Høyringsuttale (KF-340)

☒ Områderegulering Midtmarka-Rotemyra

Merknad til Områderegulering for Midtmarka og Rotemyra – bevaring av natur- og kulturmiljø og idretssanlegg

Merknad til Områderegulering for Midtmarka og Rotemyra – bevaring av natur- og kulturmiljø

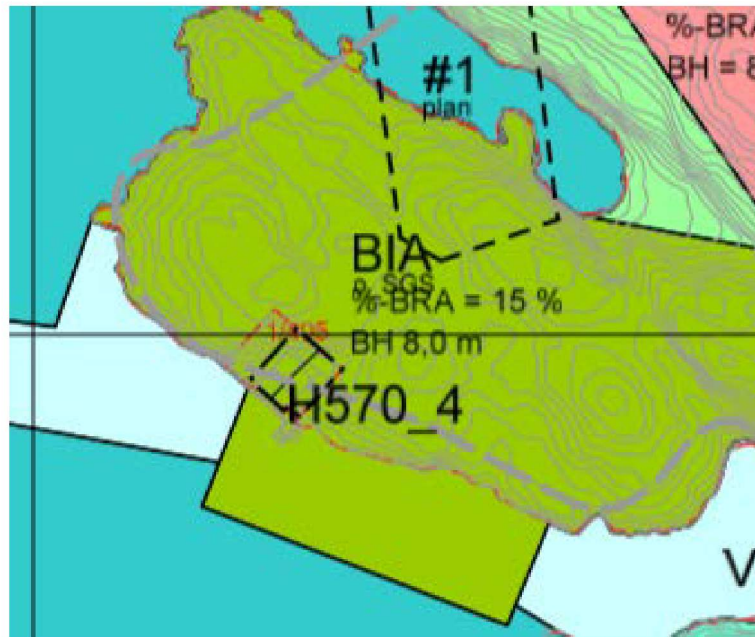
For H570-3 er dette i stor grad ivareteke gjennom av omynssona omfattar heile området kring Kobbeskjeret og kyststien er vist i god avstand til nausta.

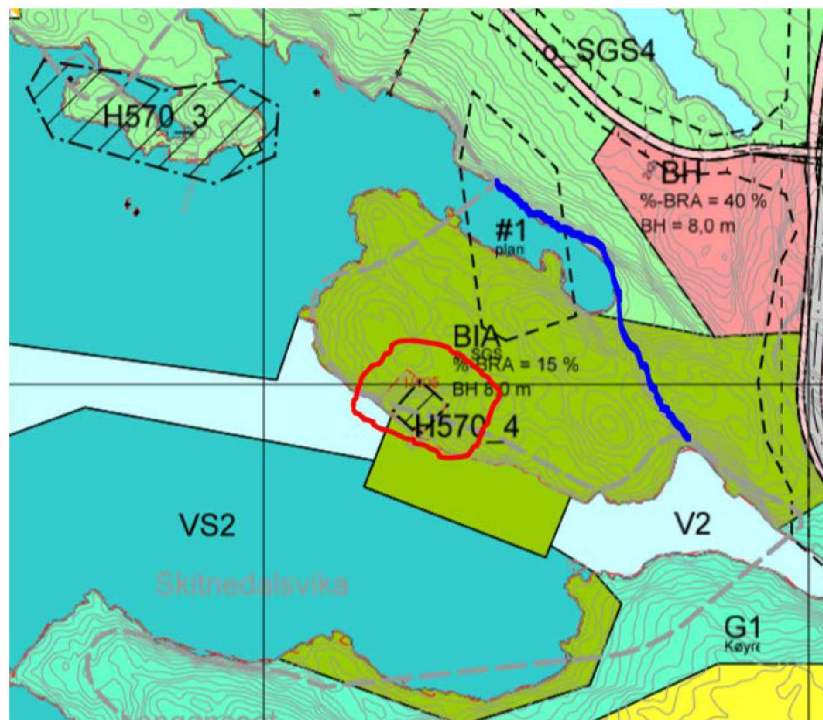
For naust på Lyngholmen (B.nr. 1/405) er omsynsona avgrensa til sjølve naustet. Det er vidare indikert at kyststien går gjennom naustet. Illustrasjon kaianlegg for sjøsportsenter er også i klar konflikt med omsynet til naustet.

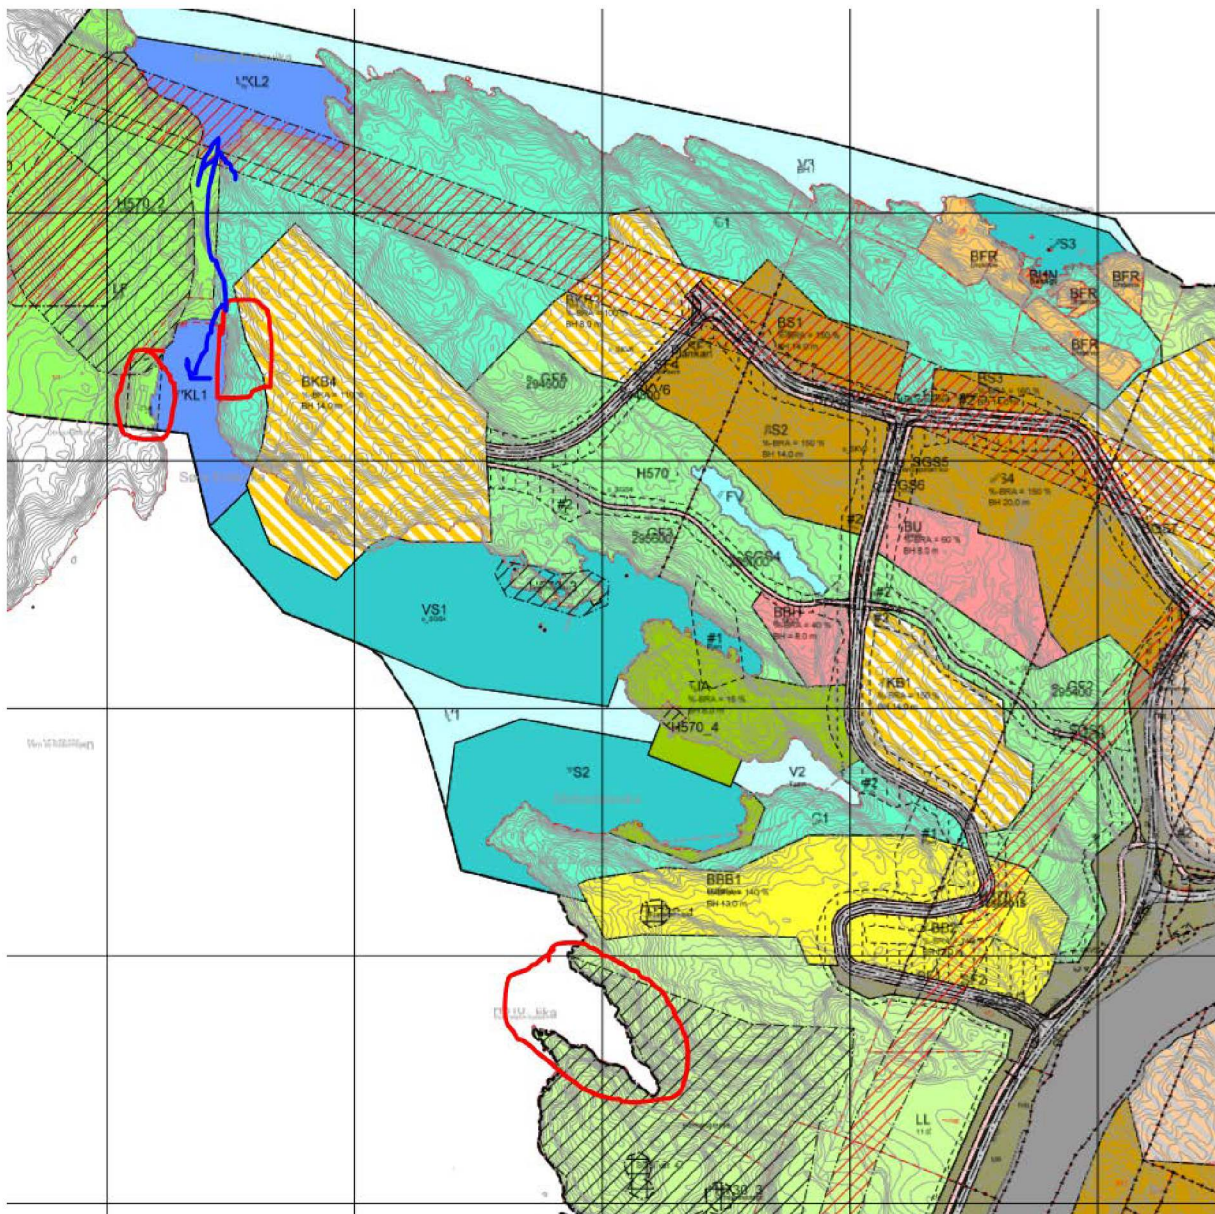
Etablering av sjøsportsenter på begge sider av Skitnedalsvika dvs. Lyngholmen og Langaneset vil medføra vesentleg forringing av dette området, ikkje minst i høve til nettopp ikkje-motorisert sjøsport. Kvaliteten med eit mest mogelg uberørt natur- og kystkulturmiljø må takast vare på så langt som mogeleg. Skitnedalsvika er vidare sårbar for forureing, har dårleg vassutskifting og botntilhøve som er lite eigna for denne typen utbyggjing og aktivitet.

Eit sjøportsanlegg bør difor flyttast ut av området.

Sjøsportanlegget slik det er illustrert i dokument 16. Illustrasjoner Sjøsportsenter er i konflikt med omsynssone H570_4, sjå eige merknadsdokument.

Vurdera alternativ og betre eigna plassering for sjøsportsenter for bevaring av natur-kulturmiljø. Finna ny plassering i området kring Søre Eidevika og om nødvendig utvide plangrenser for å oppnå dette.

Unngå konflikt med omsynssoner for kultur H570_4 og H570_3.

Endra områdekategori for arealet på Lyngholmen til Grønstruktur (G) eller Friområde (GF), samtidig som omsynssone H570_4 vert i vareteke og utvida, som skildra i eige merknadsdokument.

Eit eventuelt sjøsportanlegg på Lyngholmen, felt BIA som vist på plankart, må ikkje regulerast i konflikt med omsynssone for notebu/naust.
